### **Neuaufstellung des Bebauungsplanes Nr. II/T4.2 „Bebauung an der Zirkonstraße Ecke Im Bergsiek“**

- Auswertung der Stellungnahmen aus den frühzeitigen Beteiligungsschritten gemäß §§ 3 (1), 4 (1) BauGB
- Ergebnis der Auswertung der frühzeitigen Beteiligungsverfahren / Übersicht: Ergänzungen und Änderungen der Planunterlagen zum Entwurf

Stand: Entwurf; März 2021

# Gestaltungsplan (ohne Maßstab)

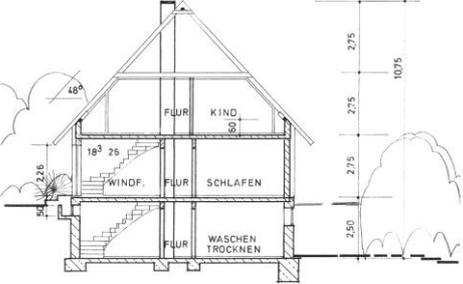
Aufgrund nicht ausreichender Stellplatzangebote im öffentlichen Straßenraum insbesondere im Bereich der KiTa entsteht schon heute ein starker „Parkdruck“, der zu ungeordneten und damit gefährlichen Situationen führt. Werden bei der neuen Planung ausreichend Stellplätze auch für Besucher berücksichtigt?

Ist der 30 m große Abstand zwischen der südlichen Waldkante und der geplanten südlichen Baugrenze notwendig? Hierdurch wird eine potenzielle Kita-Erweiterung stark eingeschränkt.

Der Nachweis der notwendigen Stellplätze erfolgt auf den privaten Grundstücksflächen. Durch die geplante Grundstücksorganisation sind 2 private Stellplätze auf jedem Grundstück möglich. Die 6 m breite Planstraße erlaubt die Anordnung von Besucherstellplätzen im Plangebiet. Diese werden im Rahmen der Ausbauplanung ausformuliert.

Im Sinne der ökologischen Belange und des Naturschutzes wurde aufgrund des direkt angrenzenden Sieks im Plangebiet eine Zonierung vorgeschlagen, die einen verträglichen Übergang von der Natur zur Siedlungskante gewährleistet. Ein Heranrücken von baulichen Strukturen wird der spezifischen Situation des Naturraumes nicht gerecht. Des Weiteren wird zum Schutz der Landschaft ein 10 m breiter öffentlicher Grünstreifen zwischen der südlichen Waldkante und der südlichen Grundstücksgrenze im Bebauungsplan festgesetzt.
